**CCR-VIA -- COMITATO DI COORDINAMENTO REGIONALE PER LA
VALUTAZIONE D'IMPATTO AMBIENTALE**

Giudizio n° 2948 del 07/08/2018

Oggetto AMPLIAMENTO DEPOSITO OLI MINERALI ESISTENTE - POLLUTRI
(CH) - Esame integrazioni richieste con giudizio 2889/2018

**Verifica di assoggettabilità a VIA - VA
GRUPPO MUCCI S.r.l. – Ampliamento deposito oli minerali esistente – Pollutri (CH)**

Fig. 1.1 – Ricostruzione superficie piezometrica (da integrazioni allo SPA)

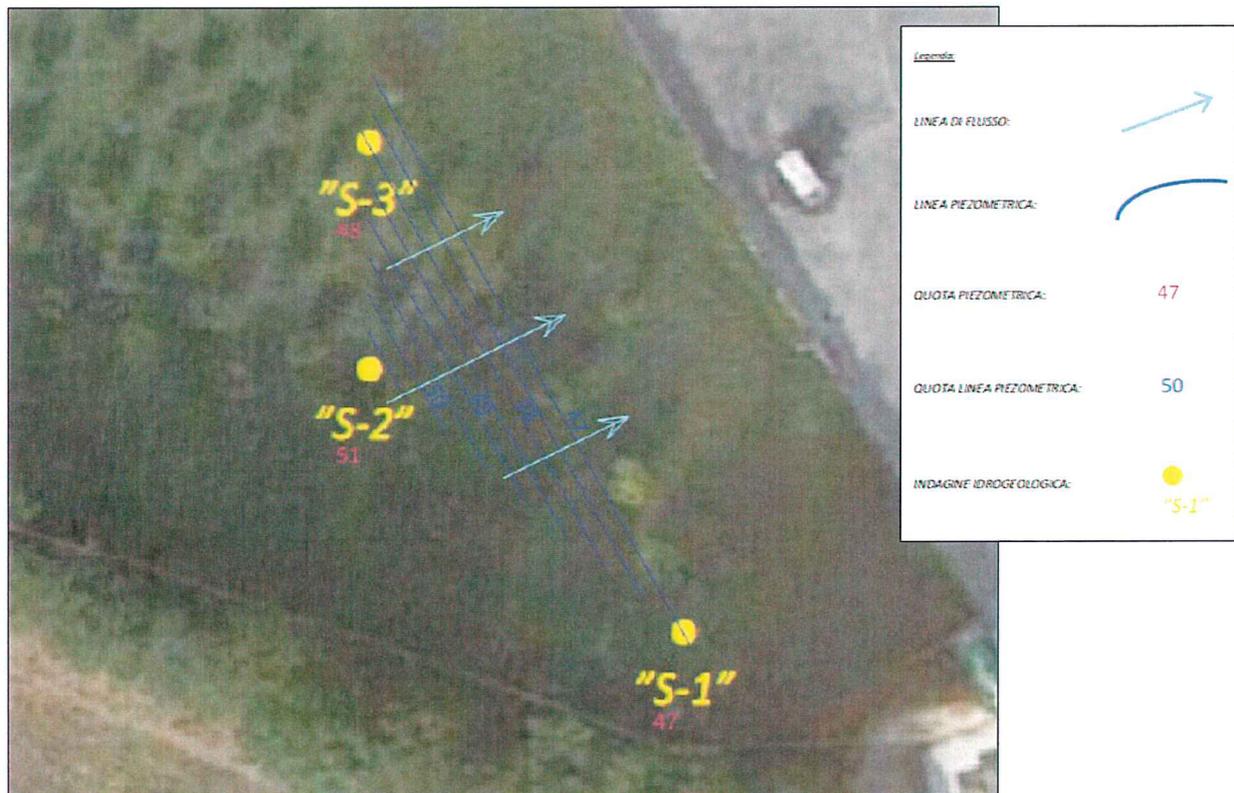
- 1) Premesso che lo scarico al suolo è consentito a condizione che lo stesso non sia recapitabile in un corpo idrico superficiale, è necessario indicare il reticolo idrogeologico superficiale dell'area su apposita planimetria chiarendo le motivazioni che consentono di andare in deroga al divieto di scarico al suolo; nel caso di scarico al suolo attestare il rispetto dei limiti della tabella 4 e l'assenza dello scarico delle sostanze pericolose di cui al punto 2.1 allegato V parte III; nel caso di scarico di corpo idrico superficiale valutarne l'impatto; indicare altresì il recapito dei servizi igienici annessi all'impianto;

Nei documenti integrativi, intitolato "Relazione Idrogeologica" e "Relazione Idrogeologica" (cui si rinvia per quanto qui non riportato), a firma del Geol. Vincenzo Tiracchia, si inquadra la zona industriale nella Piana Fluviale del Fiume Sinello, in corrispondenza del tratto d'asta intermedio ed in sinistra idrografica dello stesso. Si riferisce che le caratteristiche idrogeologiche dell'area in esame sono state ricavate attraverso le seguenti indagini:

Si allega la ricostruzione della superficie piezometrica:

Fig. 5 – Planimetria recettori (da Elab. P4 integrato allo SPA)

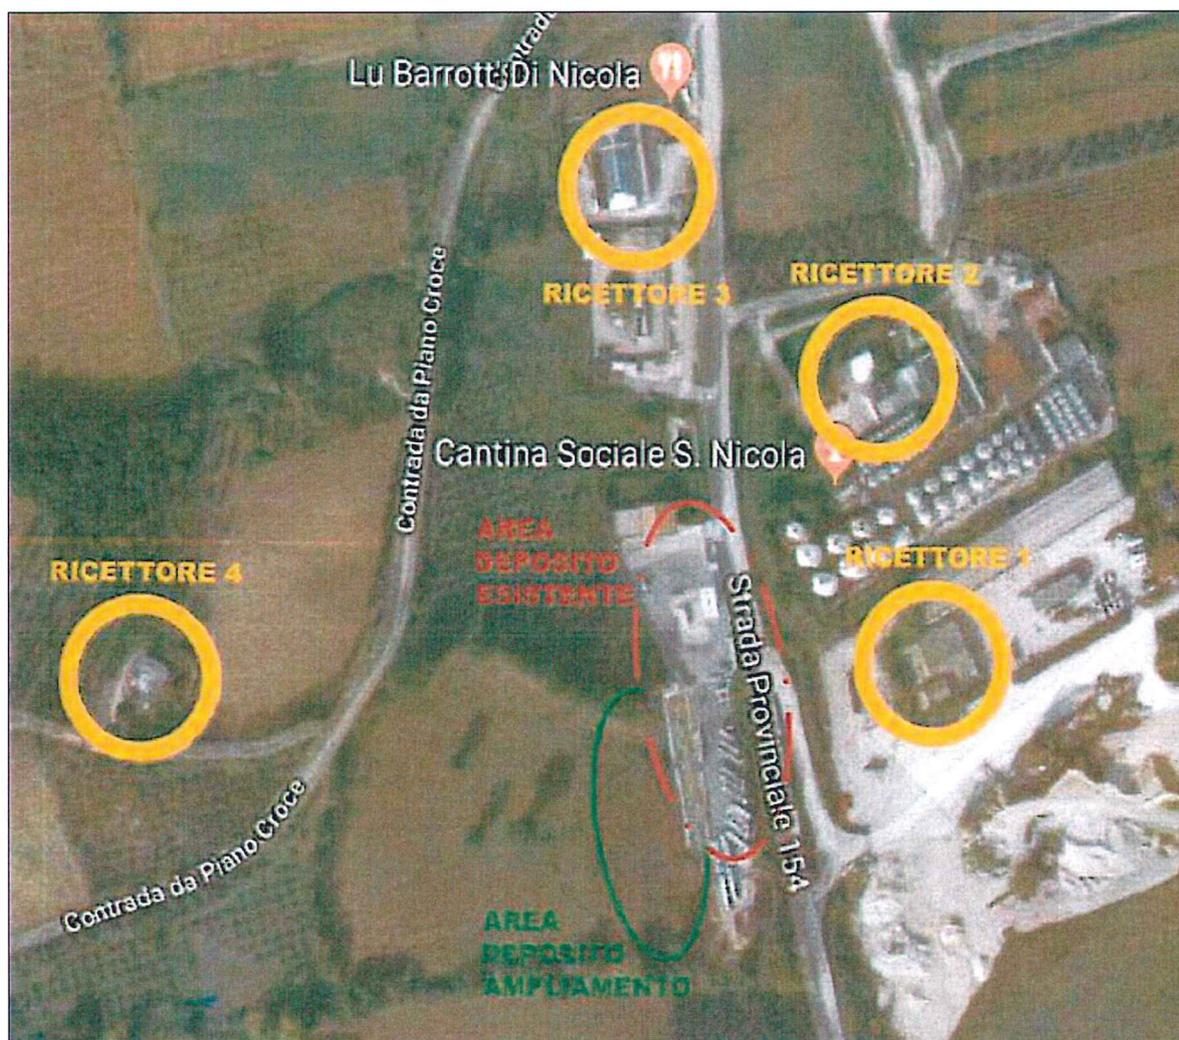
- 1) Ripresentare lo studio di impatto acustico applicando i limiti previsti per le normali attività lavorative;
- 2) è necessario indicare il reticolo idrografico superficiale dell'area su apposita planimetria chiarendo le motivazioni che consentono di andare in deroga al divieto di scarico a suolo, ribadito che lo scarico a suolo è consentito a condizione che lo stesso non sia recapitabile in un corpo idrico superficiale o in rete fognaria. Nel caso di scarico a suolo attestare il rispetto dei limiti della TAB. 4 e l'assenza dello scarico delle sostanze pericolose di cui al punto 2.1 ALL. V - Parte III del D.Lgs 152/06 e s.m.i.. Relazionare in merito all'attuale sistema di trattamento e recapito delle acque di prima e seconda pioggia;

- 4) Predisporre lo studio previsionale di impatto acustico;
- 5) Chiarire le modalità di gestione dei rifiuti prodotti sia nella fase di cantiere che di esercizio, chiarendo i codici CER, la provenienza e le modalità di gestione;

La relazione previsionale di impatto acustico che si allega alle integrazioni presentate (cui si rinvia per quanto qui non riportato) è a firma del P. I. L. Nicola Tiberio, Tecnico Competente in acustica Ambientale. La zona è classificata in Classe V. Nella planimetria seguente vengono riportati i recettori presenti nell’intorno dell’area:

Si conclude affermando che le attività lavorative del deposito oggetto di valutazione producono in via previsionale, con le caratteristiche sopra descritte, valori di Leq inferiori a 70 dB(A) presso i ricettori più vicini identificati.

Fig. 8 – Vasca antincendio (da Elab. T5 integrato allo SPA)

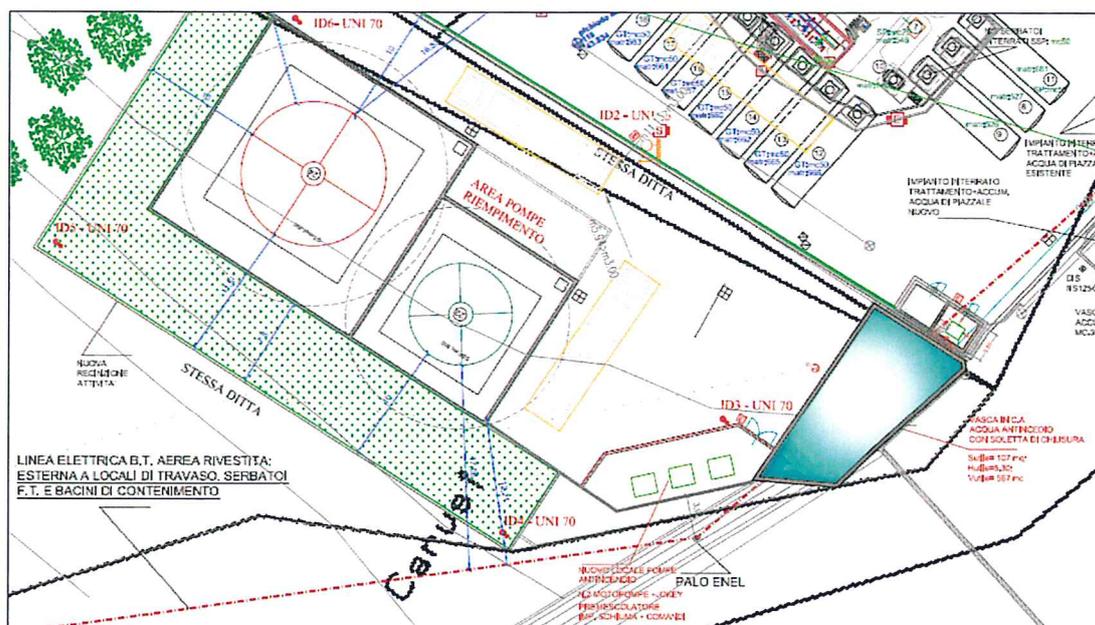
- 6) Modalità di gestione e contenimento delle acque di spegnimento degli incendi;
- 7) In relazione ai serbatoi esistenti indicare le modalità e frequenza dei controlli periodici per la verifica dell'integrità strutturale (si faccia riferimento alle Linee guida di Arpa Lombardia);

Si comunica della costruzione di una nuova vasca fuori terra della superficie di 107 mq, un'altezza utile di 5.30 m per un volume complessivo pari a circa 567 mc (dimensionato sullo scenario 2 che coinvolge un incendio di un serbatoio fuori terra), posta in aderenza al nuovo locale pompe antincendio.

In conformità al livello di pericolosità assunto (Livello 3 – UNI 10779/2014) il sistema di alimentazione idrica degli impianti di protezione attiva antincendio risulta essere del tipo singolo superiore composto da vasca di accumulo con n. 2 pompe di cui non più di una azionata a motore elettrico.

Fig. 9 – Aree di sosta ATB ed involucro aree di danno (da Elab. T4 integrato allo SPA)

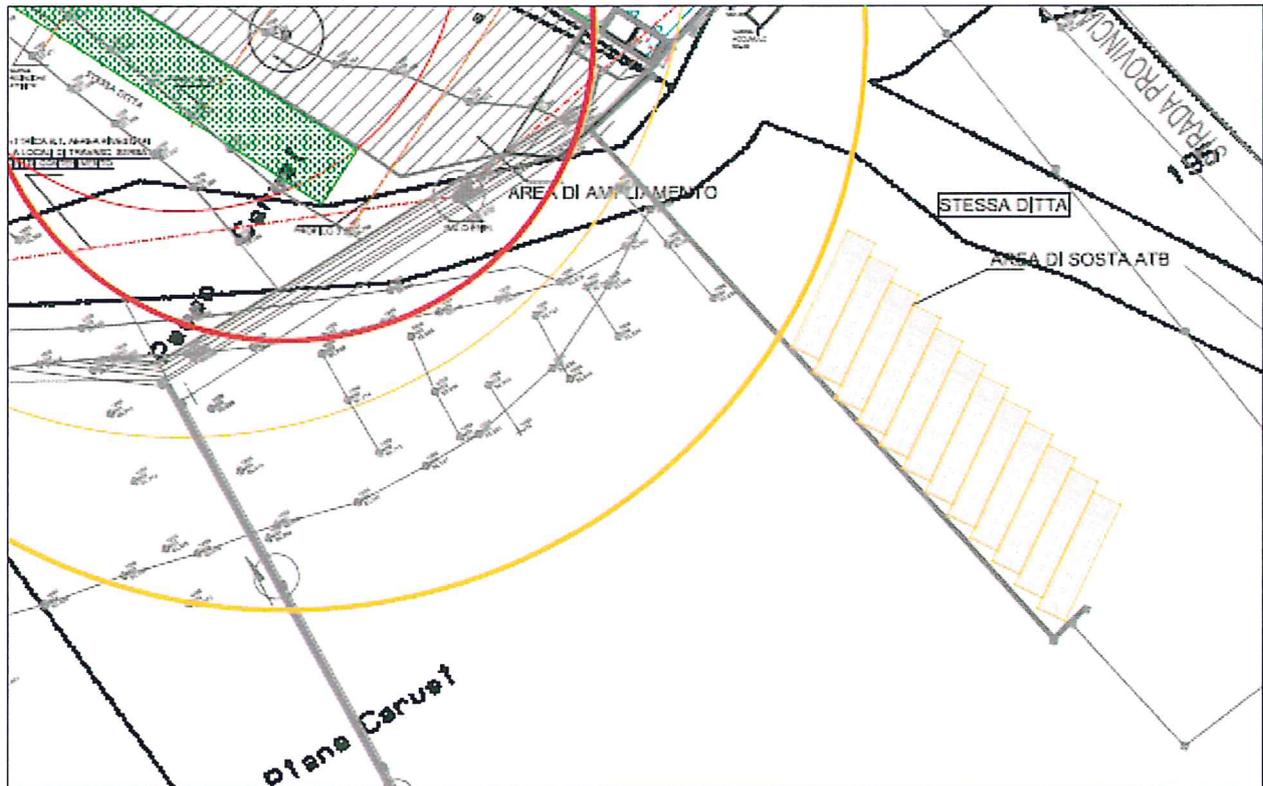
- 8) L'analisi degli eventi incidentali deve essere condotta con riferimento al DM 20 ottobre 1998;
- 9) Fornire un layout dell'intero impianto (esistente + ampliamento) tenendo conto che le aree di parcheggio delle autocisterne devono essere localizzate al di fuori di aree di danno;

Si allega il layout completo dell'impianto (esistente + ampliamento), in cui si rappresenta nello specifico l'area di sosta delle autocisterne.

Dalla sovrapposizione delle aree di involucro delle aree di danno, risulta che l'area di soste delle ATB è esterna a detto involucro.
